モデルチェンジ

LEDベースライト 一体形スクエア モデルチェンジ TENQOOスクエア・パネルタイプの発売について

本体形名・組合せ形名・光学特性等変更となります。

■ 化粧枠はすっきりしたデザインです。

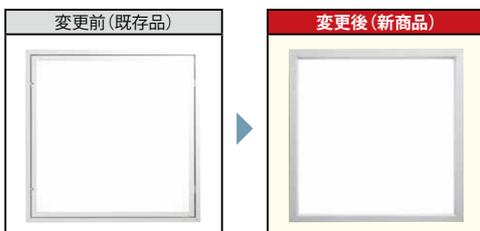
従来品にあった本体と化粧枠の間の隙間をなくして、天井がすっきり。また枠の幅も抑え、見た目のデザイン性を改善しました。

防虫に配慮した
交換可能LED光源パネル

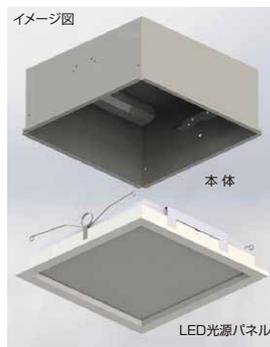
■ 光源パネル方式を採用し、光源部の密閉度を高めた虫の入りにくい構造です。

LED光源部と下面カバーを一体構造にすることで虫の侵入を防ぎます。一体構造となる光源パネルは交換可能(別売)。(LED基板の交換はできません。)
